Az 531 0628 30 számú feszítőgörgő szemmel látható eltérése

531 0628 30

03G 109 243

1. ábra: 531 0628 30 (régi kivitel)

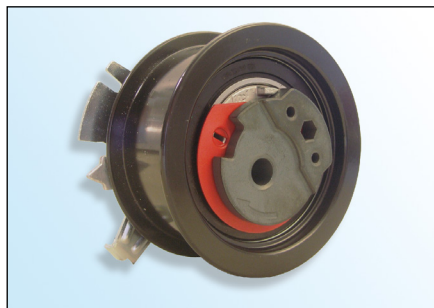
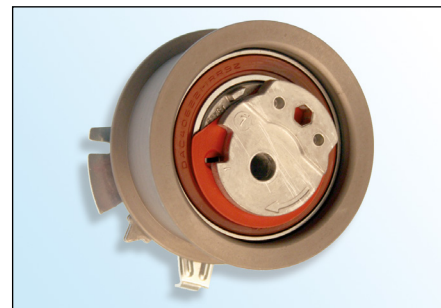
- Excenter szinterféméből
- E-Coat (fekete) felületi réteg
- Fekete csapágytömítés

- Excenter öntött alumíniumból
- Cink-foszfor felületi réteg (világosbarna)
- Barna vagy fekete csapágytömítés

Termékeink állandó továbbfejlesztése alapján az **531 0628 30** cikkszámú feszítőgörgőt módosítottuk.

Jelen Szerviz információ a "régi kivitel" és az "új kivitel" szemmel látható jellemzőit ábrázolja.

A feszítőgörgő „régi kivitele” **nem** szűnik meg és továbbra is felhasználható és a járműgyártó előírásai szerint kell beszerezni!

Az „új kivitel” szerelésekor figyeljen arra, hogy a feszítőgörgő felületi rétege **ne** sérüljön meg!
